Association des Piétons et
Cyclistes du Pays de Gex

Observations et demandes de l'Association des Piétons et Cyclistes du Pays de Gex (APICy) concernant l'enquête publique sur la modification n° 5 du PLU de Ferney-Voltaire

Surface de locaux destinés au rangement des vélos

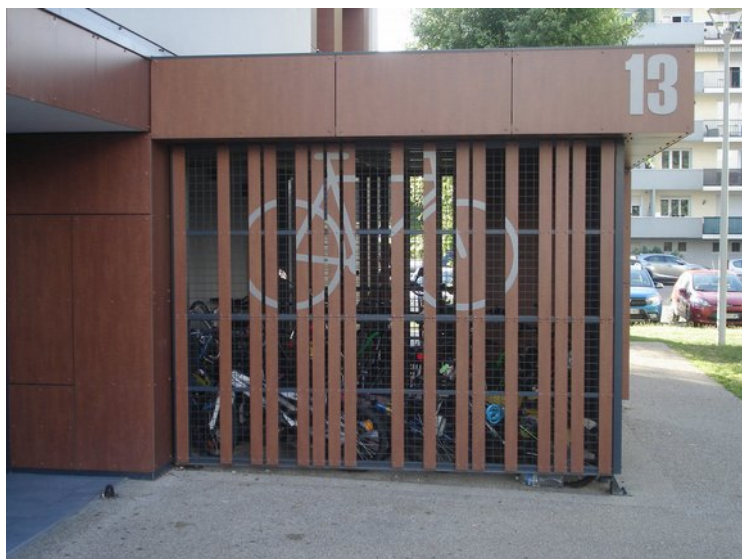
Les photos ci-dessous des locaux vélos des immeubles des Tattes, réalisés en conformité avec les règles actuelles du PLU montrent clairement que les surfaces prévues ne sont ni excessives ni démesurées : les locaux sont pleins.
